# RN 147 – Créneau de dépassement Limoges – Bellac

BILAN DE LA CONCERTATION – 18 JANVIER 2019 AU 14 FEVRIER 2019

DIRECTION  
INTERDÉPARTEMENTALE  
DES ROUTES

6.5. ANNEXE 5 : AMENAGEMENT D'UN ITINERAIRE ALTERNATIF

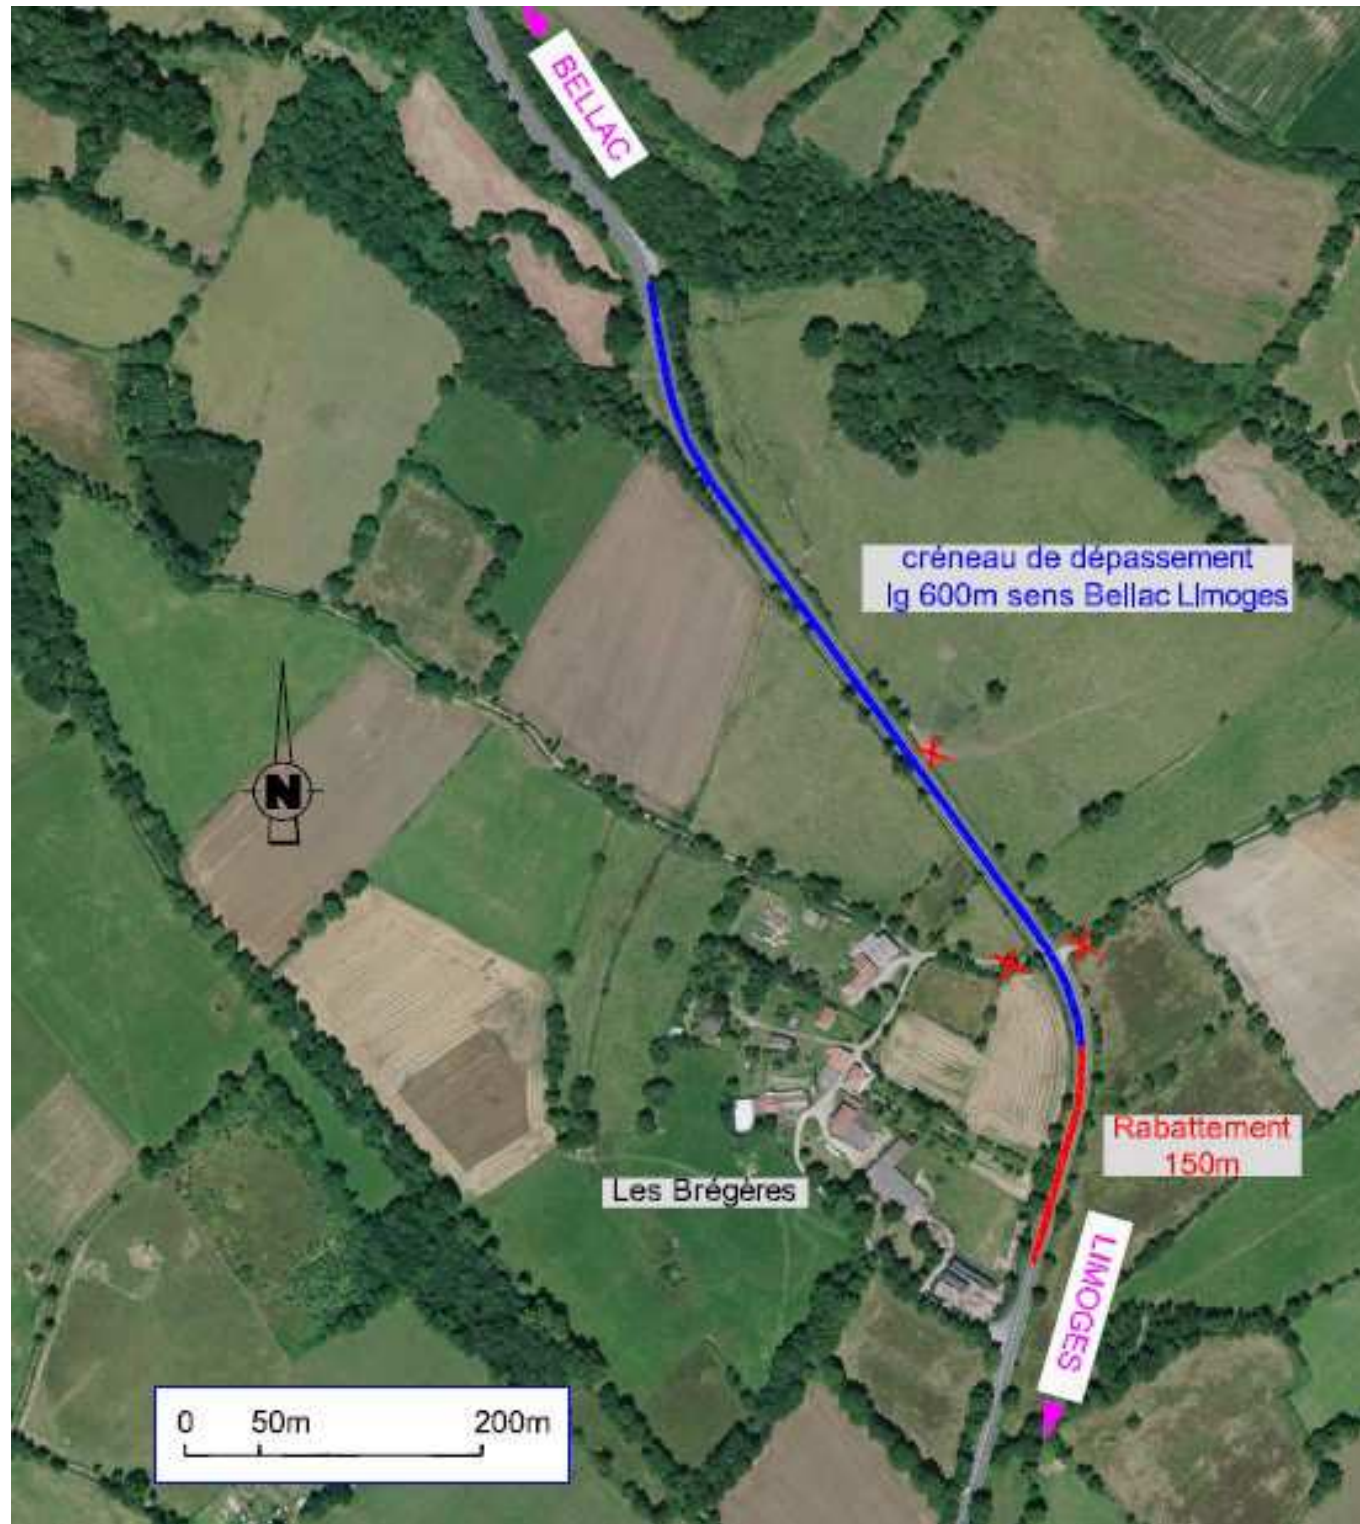
Fréquent	La solution présentée pour Chamborêt ne comporte pas de carrefour au sud du créneau permettant de connecter la section de la RN 147 qui serait déclassée à l'actuelle RN 147. De ce fait, les habitants de Morcheval auront des allongements de parcours importants les obligeant à passer par des voies de faible largeur. Ne serait-il pas possible de connecter l'ancienne RN 147 à l'actuelle par un giratoire ou un carrefour plan ?	<p>Le Maître d'ouvrage a fait une pré-étude de carrefour, comme suggéré. Ces carrefours (giratoire ou plan) seraient situés :</p> <ul style="list-style-type: none"> <li>• en sortie de courbe,</li> <li>• dans des secteurs en pente.</li> </ul> <p>Pour ces raisons une telle localisation ne semble pas garantir de bonnes conditions de sécurité.</p> <p>On peut par exemple souligner que la conception de giratoire en secteur en pente est fortement déconseillée car susceptible d'occasionner des déversements de Poids-Lourds.</p> <p>Le Maître d'ouvrage s'engage à étudier l'aménagement d'un itinéraire alternatif permettant de réduire les allongements de parcours (cf <b>annexe 5</b>).</p>

Les participants concernés se sont inquiétés des allongements de parcours pour les habitants de Morcheval voulant se rendre vers le sud (Chamborêt ou Nantiat).

Le Maître d'ouvrage s'engage à étudier l'aménagement d'un itinéraire alternatif permettant de réduire les allongements de parcours (cf annexe 5). Cet itinéraire emprunterait le tracé d'un chemin rural passant à travers un espace boisé. Compte tenu du faible trafic, le chemin rural qui sera aménagé ne sera pas élargi et le projet sera étudié de telle sorte que les arbres et murets de pierre existants soient préservés.

#### 6.4. ANNEXE 4 : EXEMPLE D'AMENAGEMENT AVEC VOIE D'EVITEMENT

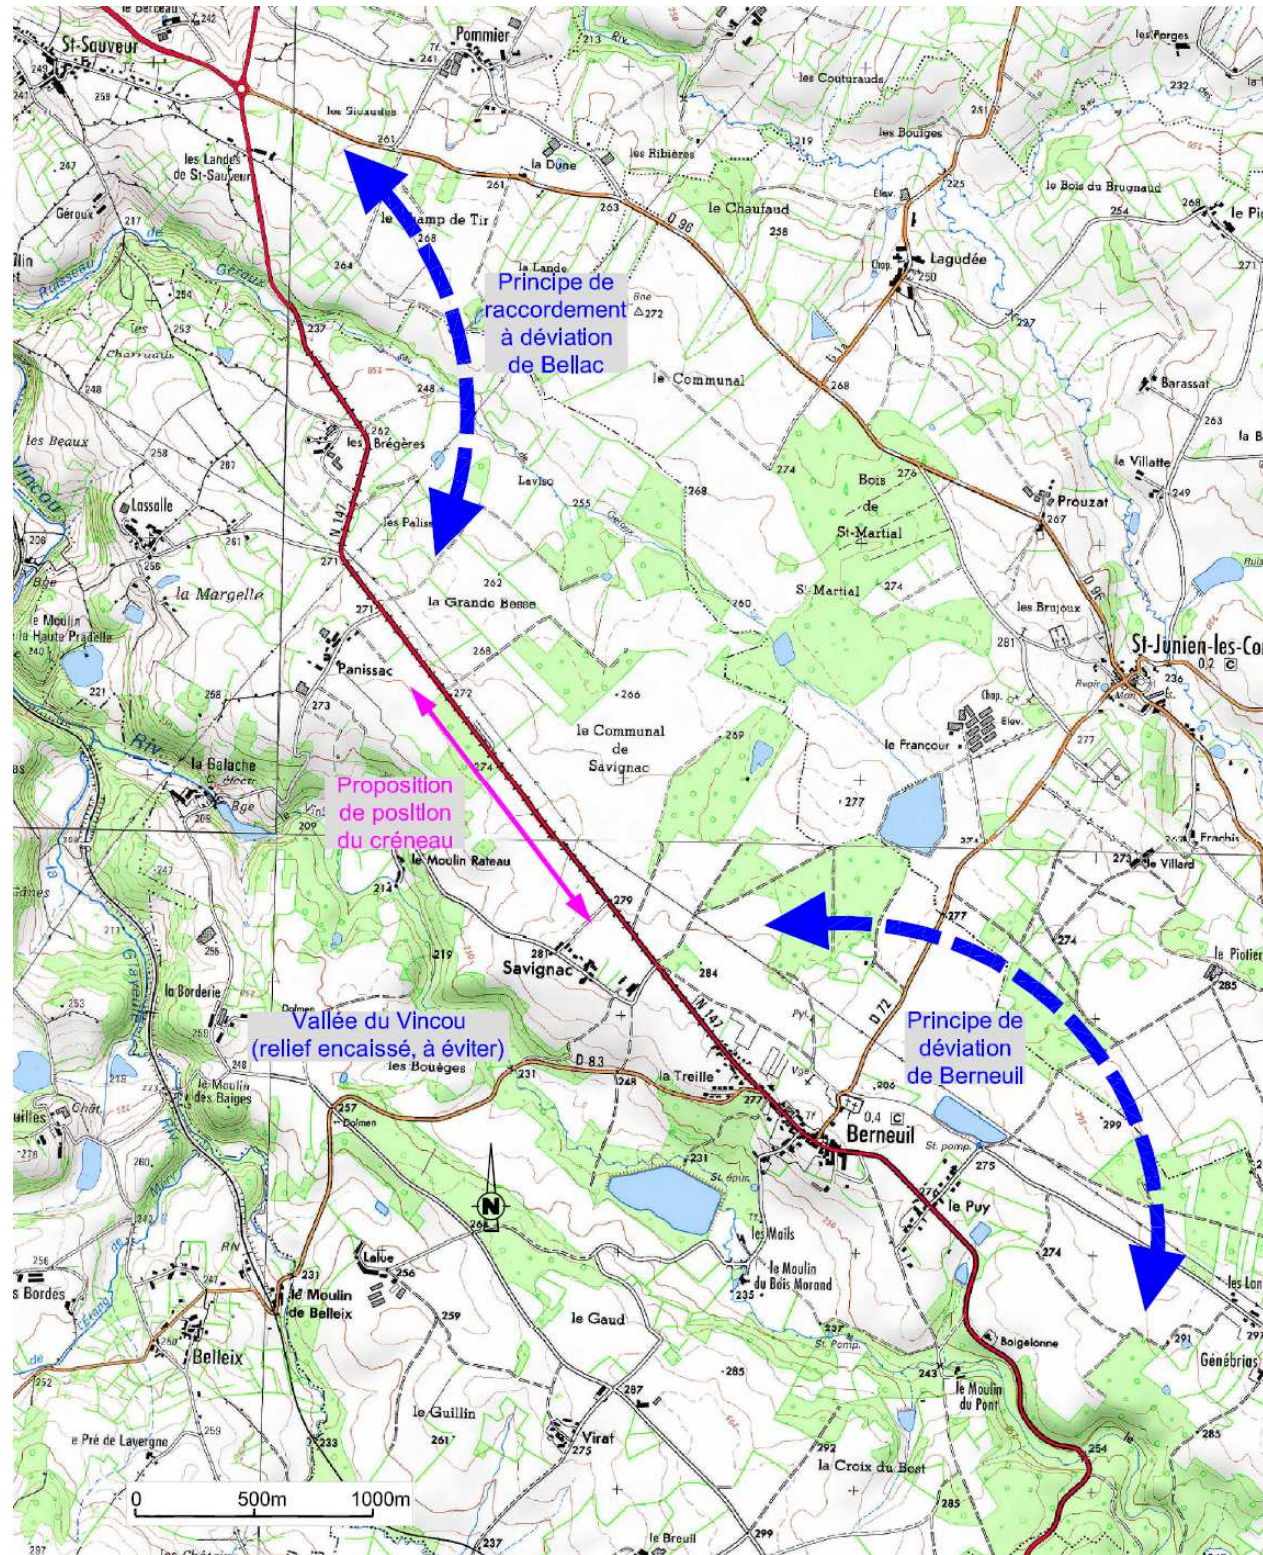
Occurrence	Principales remarques formulées	Éléments de réponse de la DIRCO
Fréquent	Comment seront aménagés les carrefours aux extrémités ? Les participants craignent que la vitesse ne soit excessive à ces endroits.	<p>Le dispositif de rabattement en fin de créneau pour ramener la section de 2 voies à une voie et la limitation de vitesse de 110 km/h à la vitesse limite autorisée au-delà sont conformes aux textes techniques du ministère. De tels dispositifs en place ne connaissent pas de problème de sécurité particulier (exemple du créneau de dépassement sur la RN 151 entre Neuvy et Pailloux, exemple du créneau sur la RN 149 au nord de Vouillé).</p> <p>En outre, le maître d'ouvrage s'engage à examiner des dispositifs complémentaires pour sécuriser ces carrefours. Il peut, par exemple, être étudié des dispositifs avec voie d'évitement comme il en existe sur la RN 147 au droit de la desserte du village de Taillac, sur la commune de Chamborêt. En <b>annexe 4</b> est donné un exemple de ce type d'aménagement.</p>

En outre, le maître d'ouvrage s'engage à examiner des dispositifs complémentaires pour sécuriser ces carrefours. Il peut par exemple être étudié des dispositifs avec voie d'évitement comme il en existe sur la RN 147 au droit de la desserte du village de Taillac sur la commune de Chamborêt. En annexe 4 est donné un exemple de ce type d'aménagement.
